**Avis de la mission régionale d'autorité environnementale
sur le projet de construction d'un parc photovoltaïque au sol sur
la commune de Alzonne (Aude)**

N°Saisine : 2022-10527

N°MRAe 2022APO76

Avis émis le 1^{er} juillet 2022

Figure 2 : plan de masse du projet issu de l'étude d'impact

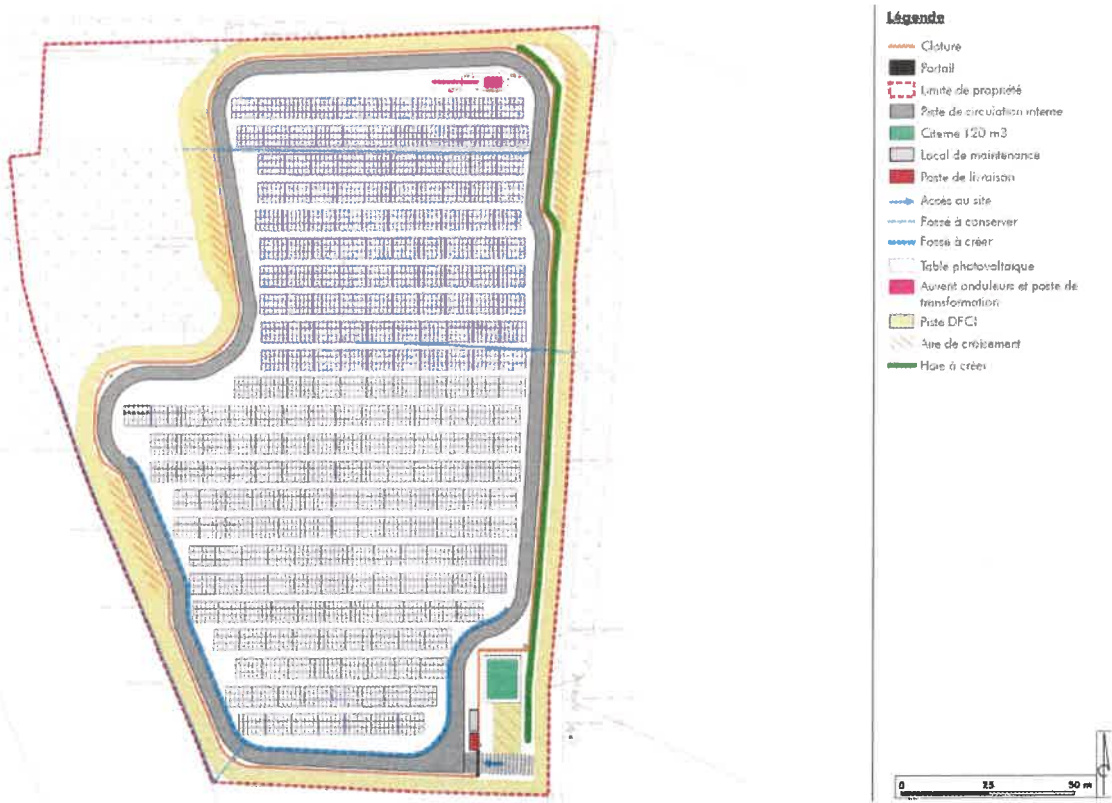
Sur la zone d'implantation du projet, le dossier comporte une analyse de variantes d'implantation des panneaux sur les parcelles retenues. Le dossier indique que les variantes sont étudiées au regard des enjeux de préservation de la biodiversité et des enjeux paysagers. La MRAe note néanmoins que l'étude des variantes conduit à maintenir l'implantation de panneaux photovoltaïques sur certaines parcelles dont l'enjeu en termes de biodiversité est qualifié de modéré dans le dossier (cf. paragraphe 3.2). À titre d'exemple, le projet conduit à la destruction d'un boisement qui accueille de la faune patrimoniale et est identifié comme une zone potentielle de nidification du Petit-duc Scops (espèce protégée). La MRAe considère que la démarche itérative de recherche de solutions de moindre impact n'a pas été menée à son terme et recommande de compléter le dossier, notamment pour justifier le maintien des parcelles à enjeux biodiversité dans le périmètre du projet, ou à défaut de les exclure.

La MRAe recommande de compléter le travail de recherche de variantes pour argumenter le choix de la solution retenue ou la faire évoluer afin de minimiser ses impacts. Ce travail doit inclure une analyse des possibilités d'évitement des parcelles identifiées comme à enjeux biodiversité, en particulier celles accueillant des individus d'espèces protégées ; elle peut par exemple conduire à une diminution de l'emprise du projet, au renforcement des mesures de réduction, voire à la mise en œuvre de mesures compensatoires.
